Opinia Nr. 007862

w budynku przy ul. Gen. Andersa nr 190/6 w Wałbrzychu

dotycząca urządzeń grzewczo-kominowych używanych przez

B.O.K. Biały Kamień

SZKIC DRIEKTACYJNY

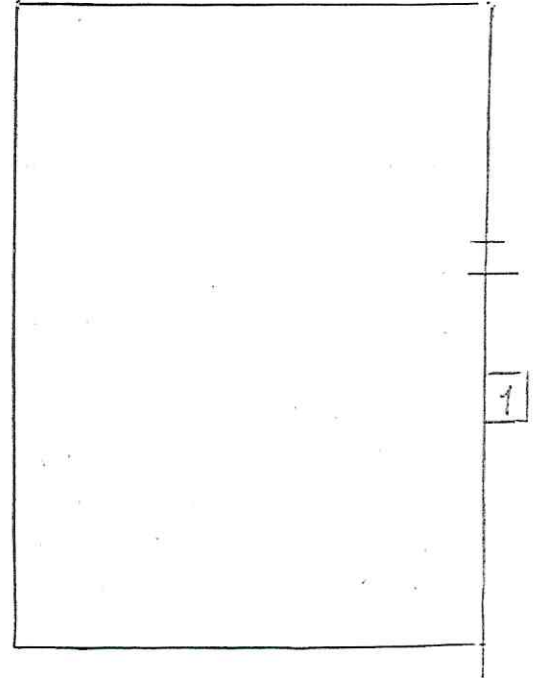
1. Przewód kominowy nr. 1 może być przeznaczony do podłączenia pieca kuchennego kaflowego
2. Wentylacje wyciągowa kuchni i toalety wykonać wg obowiązujących przepisów
3. Dla prawidłowego funkcjonowania urządzeń kominowych zapewnić należy napływ powietrza z zewnątrz poprzez urządzenia wentylowe.
